开元壹号60#地块商务公寓楼

局部立面大样图

MBG-001

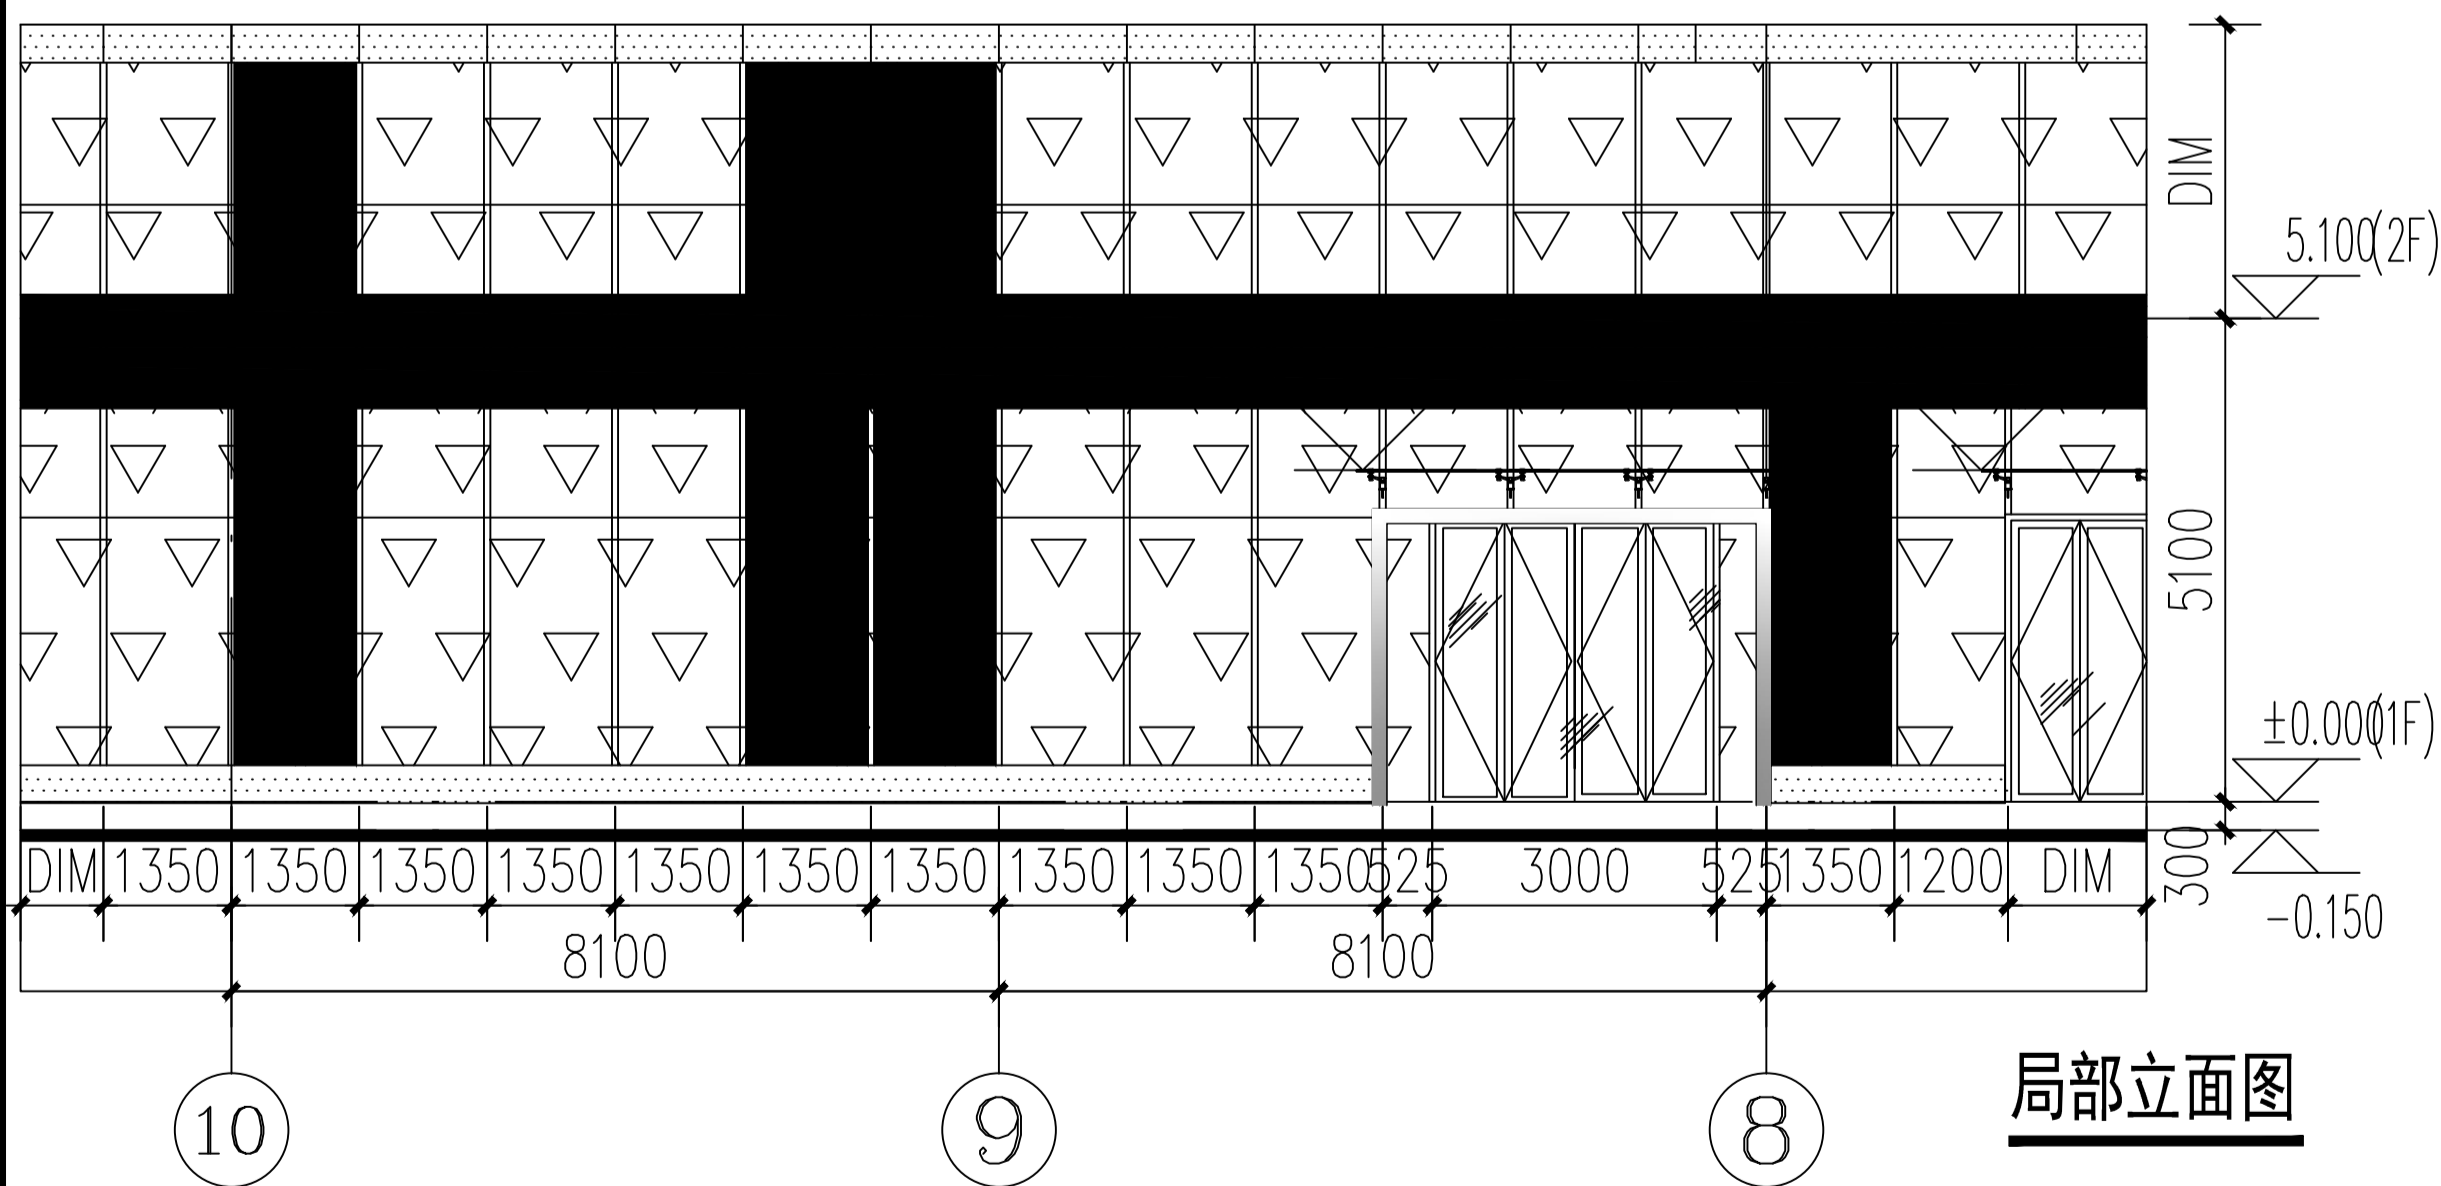
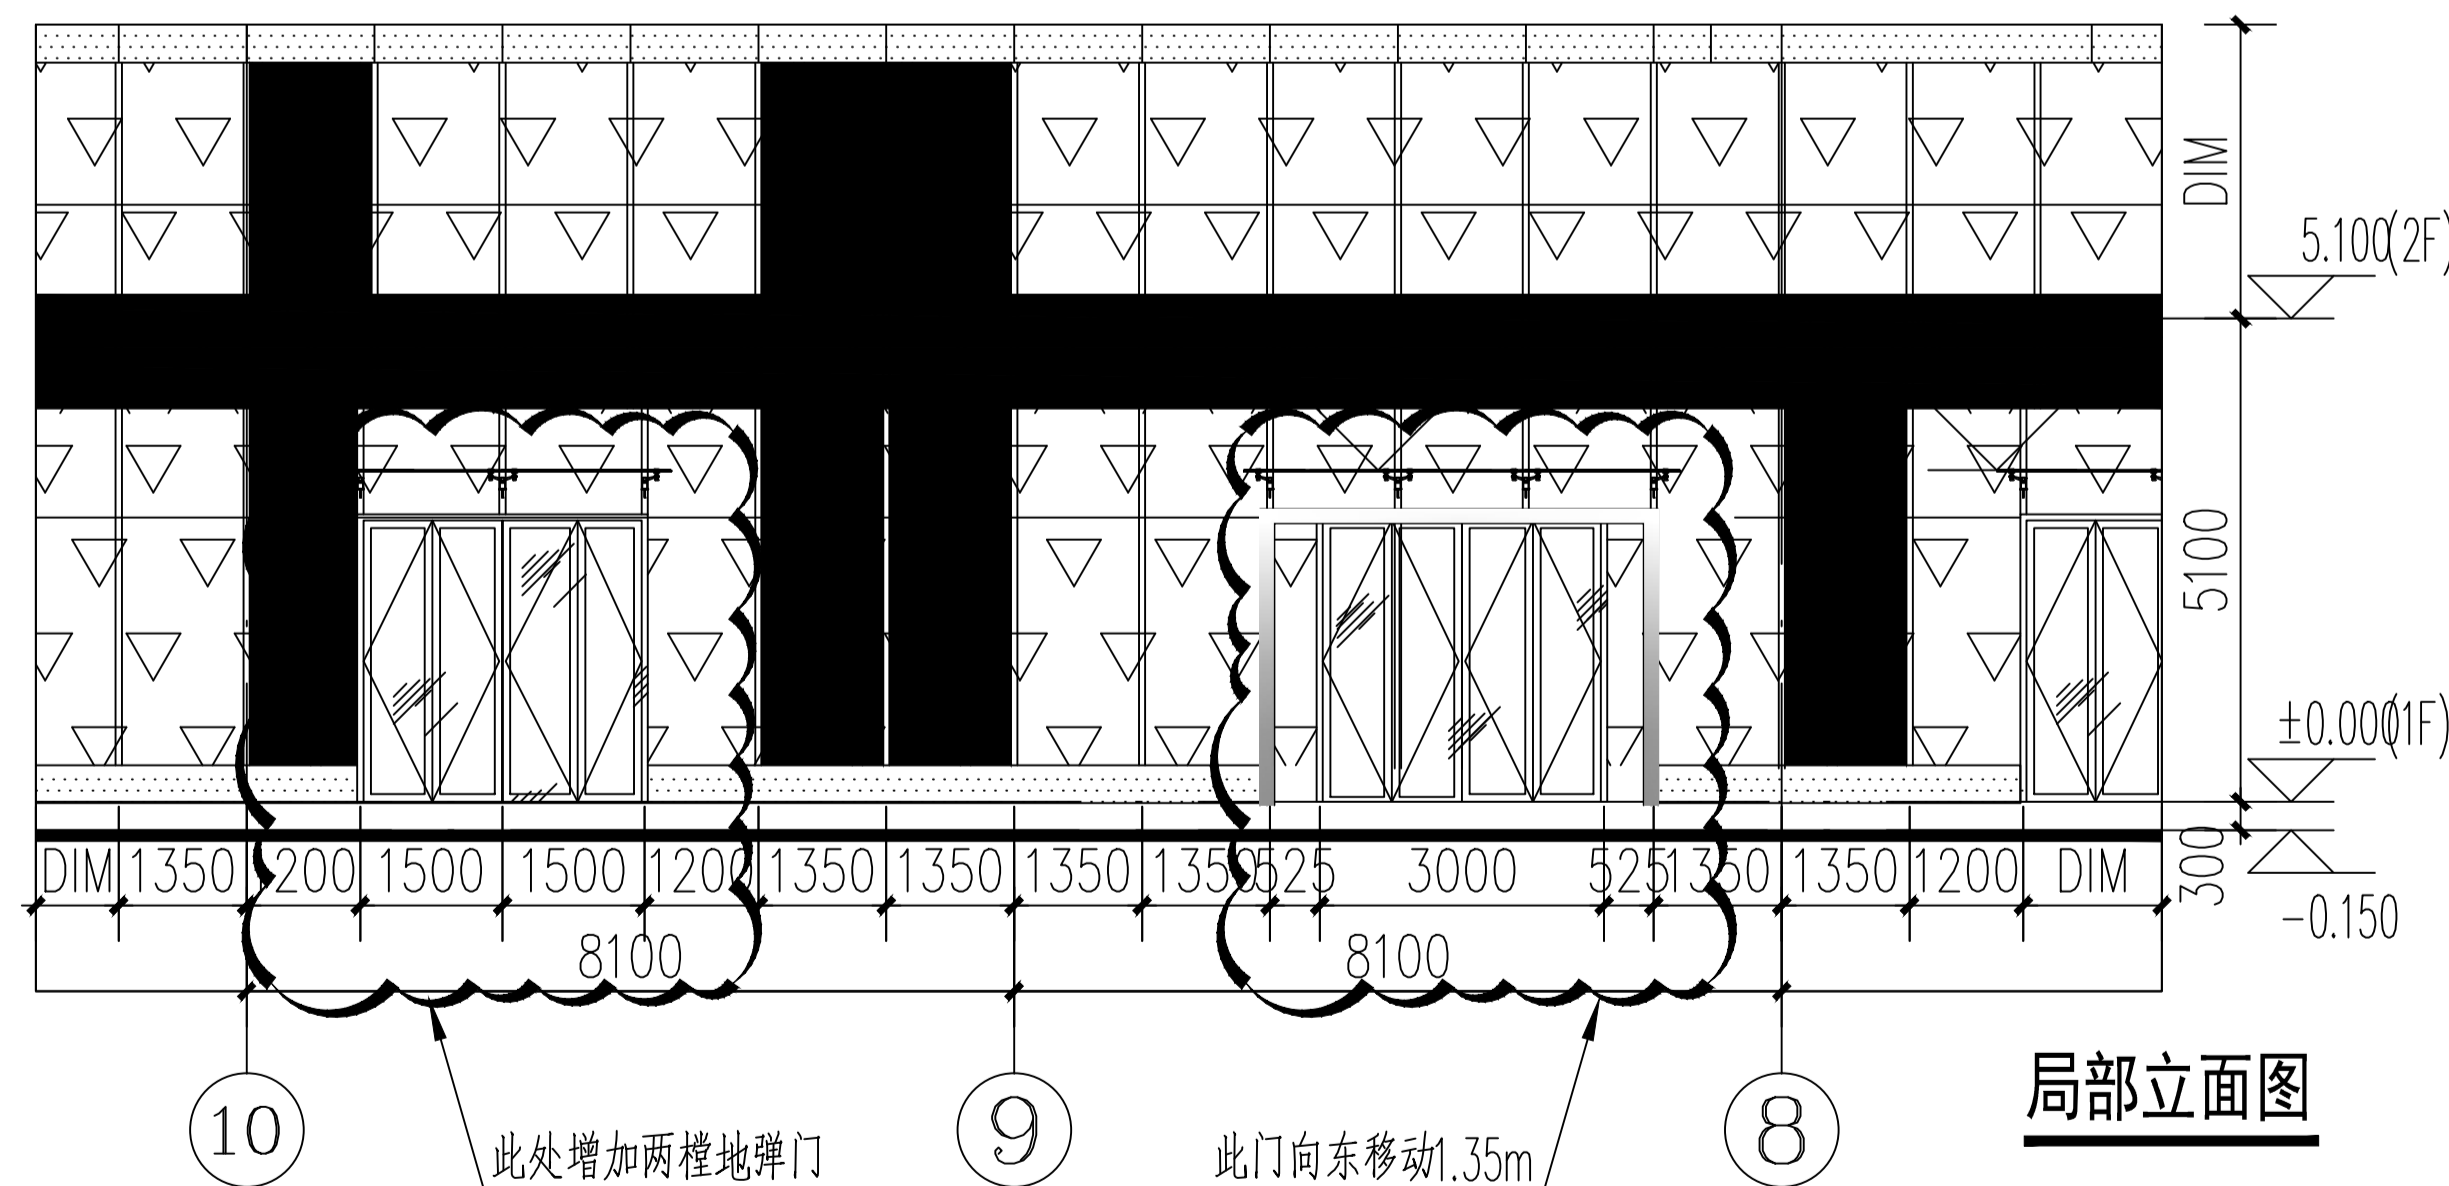
变更前

变更后
